**ВИНТЫ НАЖИМНЫЕ
С ОТВЕРСТИЕМ ПОД РУКОЯТКУ
И ЦИЛИНДРИЧЕСКИМ КОНЦОМ
ДЛЯ СТАНОЧНЫХ ПРИСПОСОБЛЕНИЙ**

**ГОСТ
13432—68***

Изменение № 2 ГОСТ 13432—68 Винты нажимные с отверстием под рукоятку и цилиндрическим концом для станочных приспособлений. Конструкция и размеры

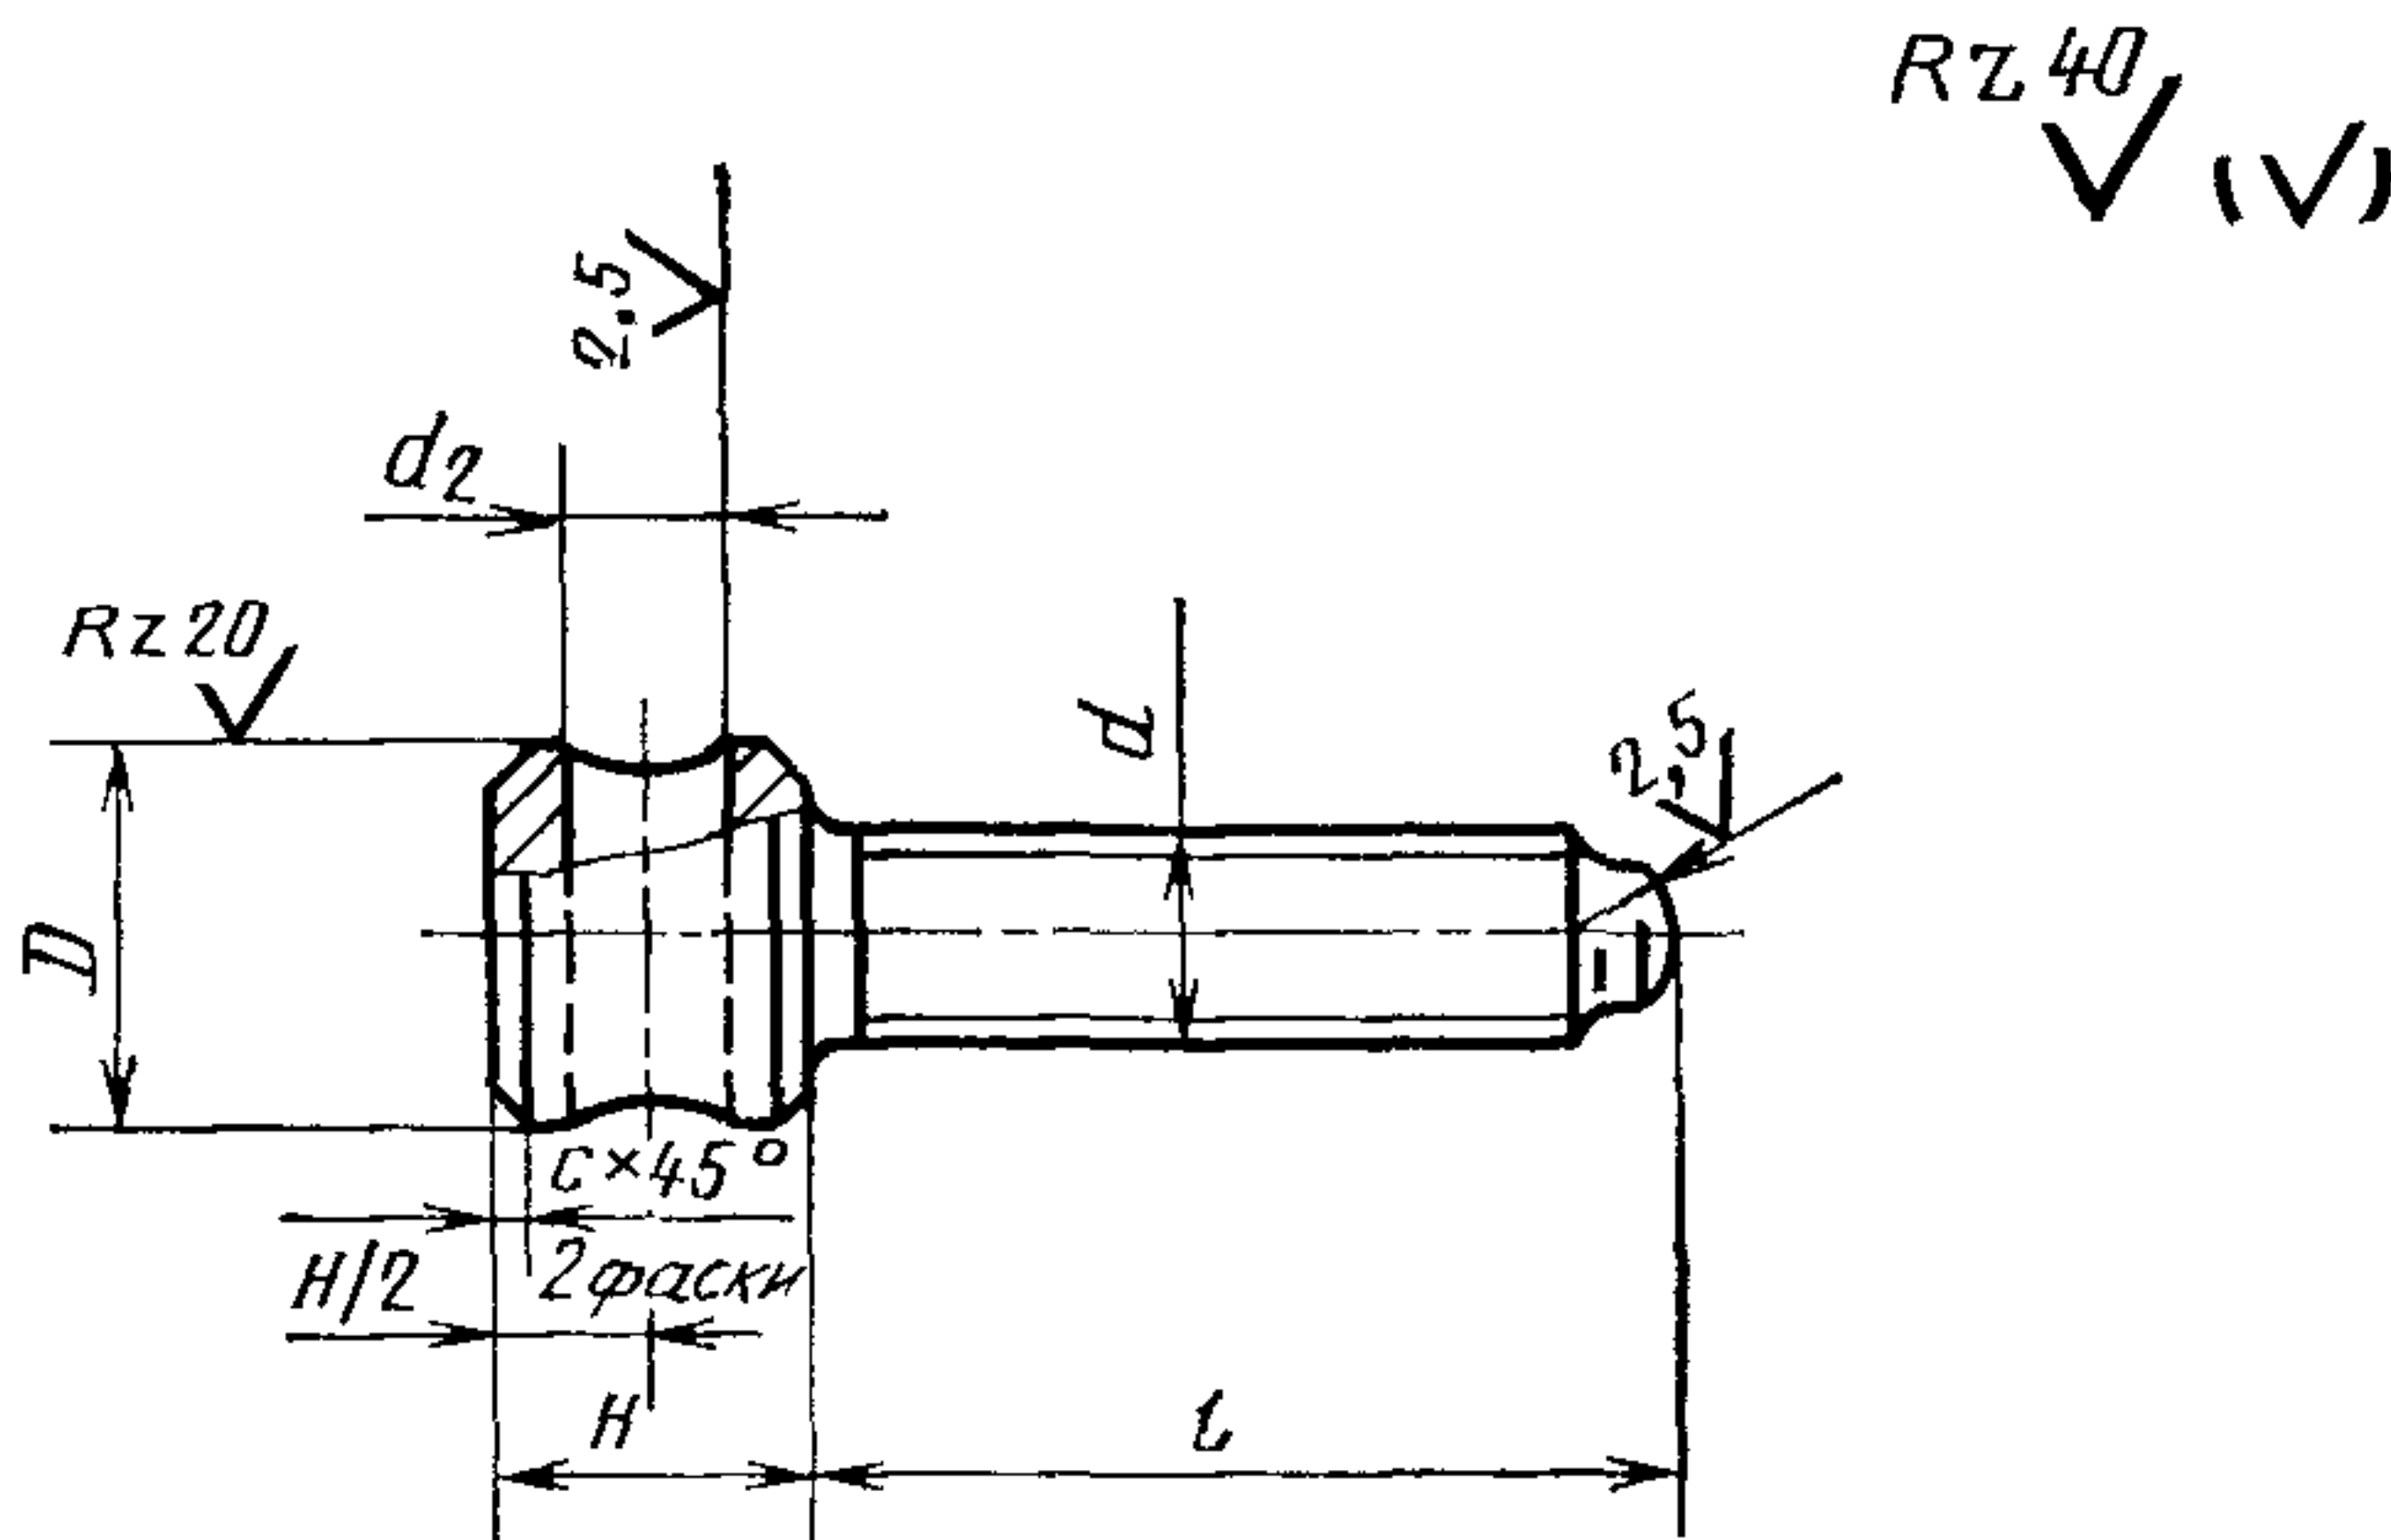
Пункт 1 Чертеж Заменить параметры шероховатости. Rz 40 на Ra 6,3
 Rz 20 на Ra 3,2; Ra 2,5 на Ra 1,6.
